Procès-Verbal
Commission
Terrains et Installations Sportives

N° 01
22 septembre 2025

△ TRACÉ FOOT A8 SUR TERRAIN DE GRANDS JEUX (LIGNES CONTINUES)

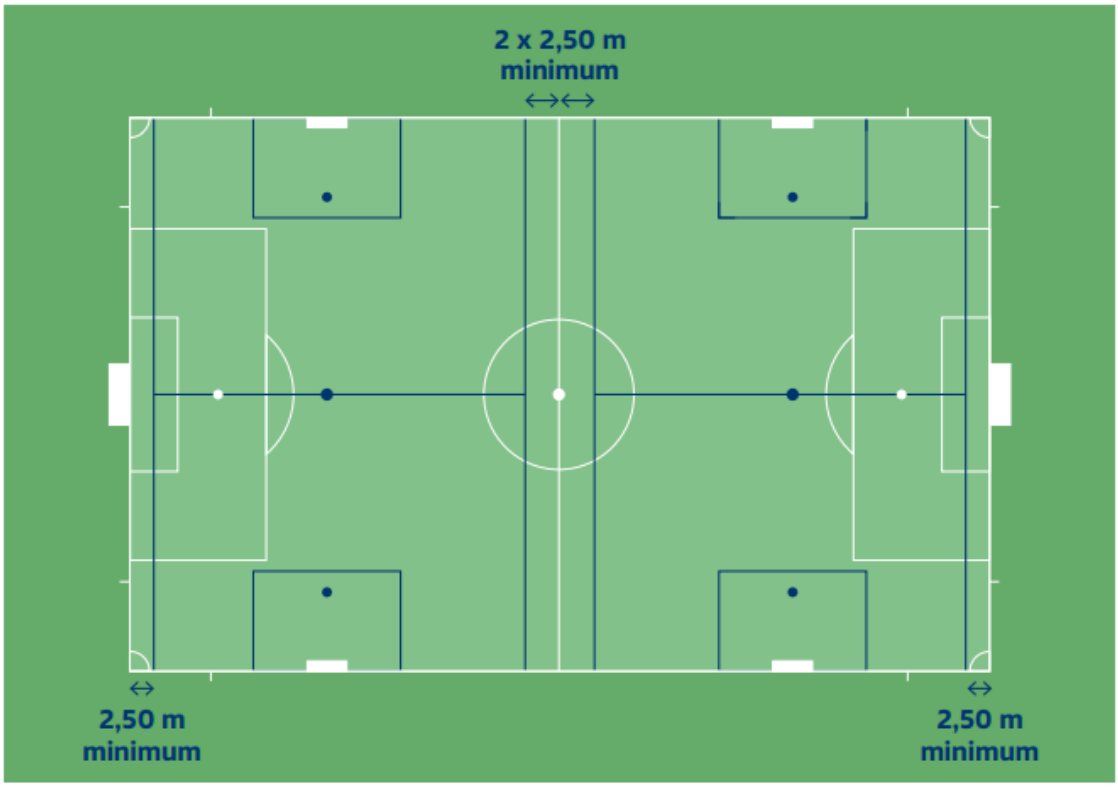
- Pour tous les niveaux de classement, une zone d'une largeur de 2,50 m minimum en périphérie de toute l'aire de jeu est obligatoire. La zone de sécurité est libre de tout obstacle, hormis les buts et poteaux de

corner. La zone de sécurité se mesure depuis l'extérieur de la ligne de jeu jusqu'au premier obstacle rencontré (main-courante, clôture, montant des buts de Foot A8 rabattus, socle et couverture des abris de touche…) (Art 3.3)

- Les lignes de touche des tracés des foot A8 sur un terrain de grand jeu doivent être à 2,50 m des lignes de but du foot A11.
